BZP.271.22.2021.NP

dotyczy: postępowania prowadzonego pn. **Przebudowa ul. Dworcowej wraz z przebudową torowiska oraz budowa węzła przesiadkowego przy dworcu PKP w Gorzowie Wlkp.**

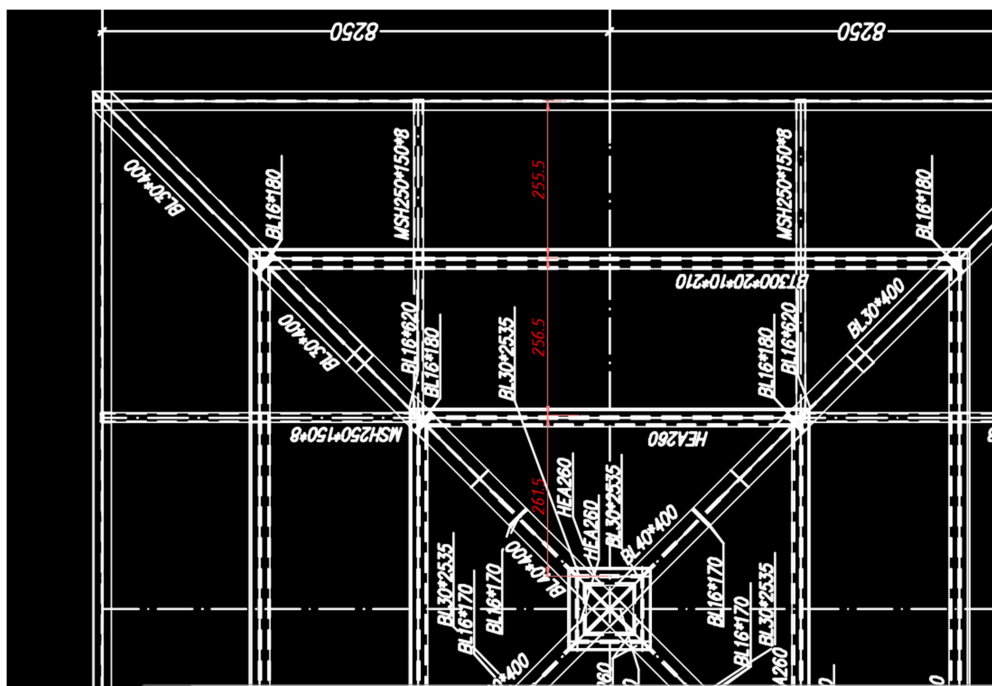
Dotyczy budowy wiat stalowych. W projekcie rozstawy belek mają około 250cm jest to zbyt duża rozpiętość, żeby zastosować racjonalne szklenie. Co sprawia, że należało by zastosować szyby o grubości 1515.4mm a zatem wykonanie może być nieekonomiczne a dostępność materiałów niewielka. W Przypadku tak dużej rozpiętości nie wiem, czy wystarczyły szyby o grubości 1515.4mm – ale to zupełnie nieracjonalne cenowo rozwiązanie i tak dużej ilości możemy po prostu nie znaleźć dostępnej na rynku.

Sugeruje się wprowadzić dodatkowe belki czy to poprzecznej czy podłużnej i dzięki temu można zastosować cieńsze szkło.

Bardzo proszę o wyjaśnienie lub podanie grubości i sposobu szklenia jakie przewiduje zamawiający.

Zamawiający nie wprowadza zmian w konstrukcji wiat.

W dokumentacji projektowej przyjęto szkło bezpieczne VSG ESG 12mm+ESG 12mm oraz folie Centriglass dodatkowo należy zastosować szkło wyposażone w powłokę samoczyszcząca.
